N° dessin: 49611/2

Com.:
KST300 116379

Description: Réservoir tampon

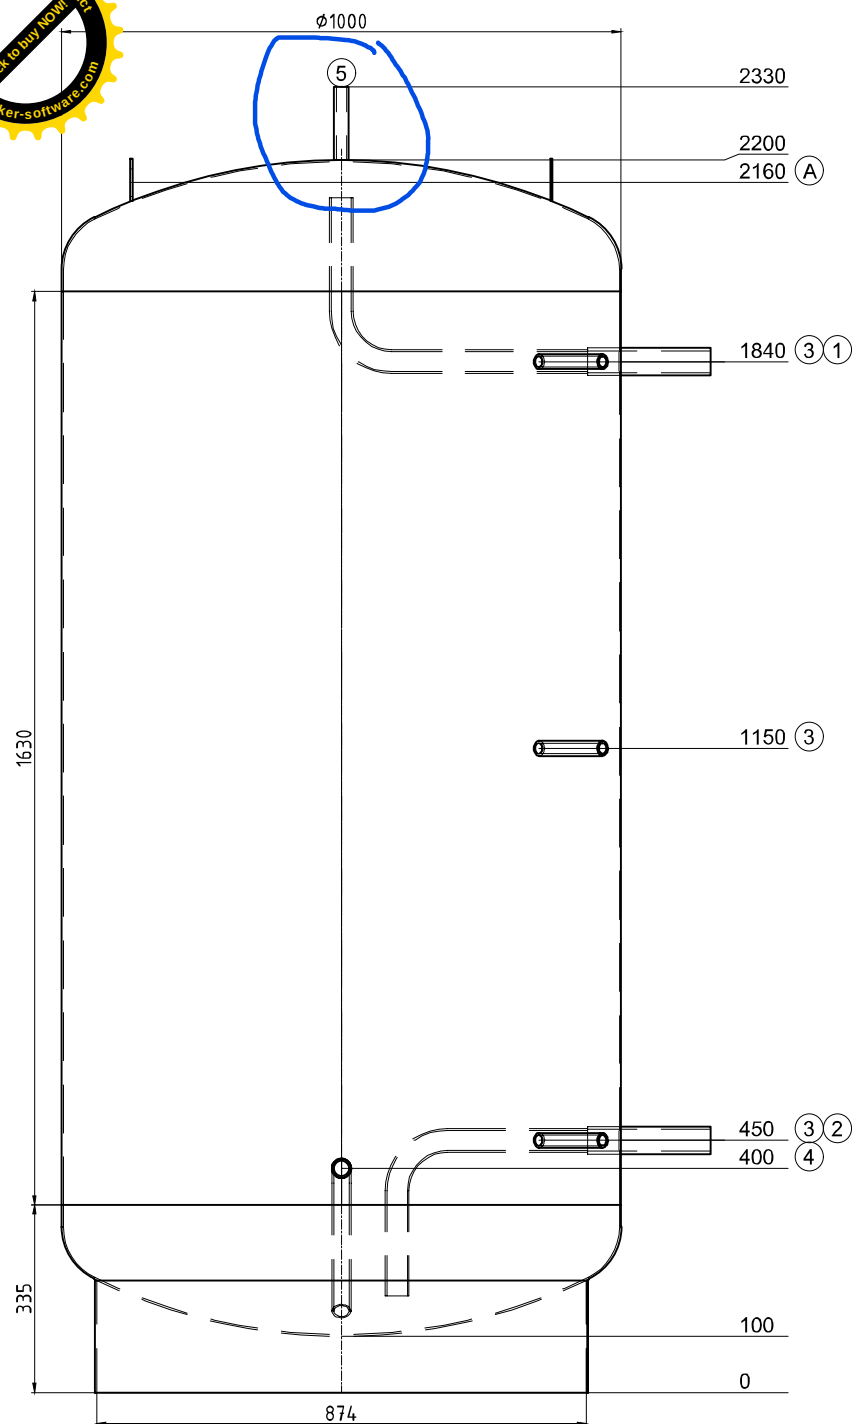
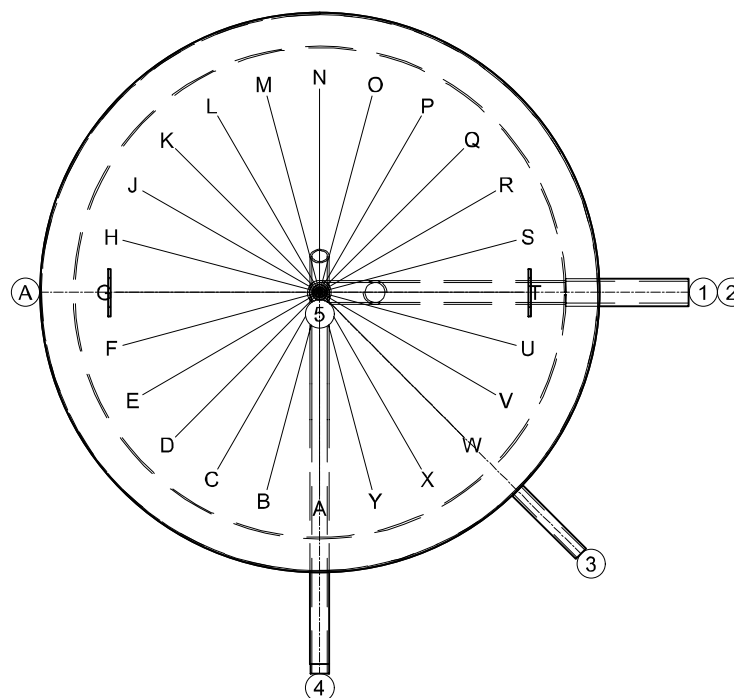
Peux t'on raccourcir ce pique pour la purge ?
car sur place a dispo 2350 sous la ventilation
Idéalement l'accu serait top si hauteur de cuve à
2150 mm
Bitte Fühler Kürzer machen. Ramhöhe 2350mm
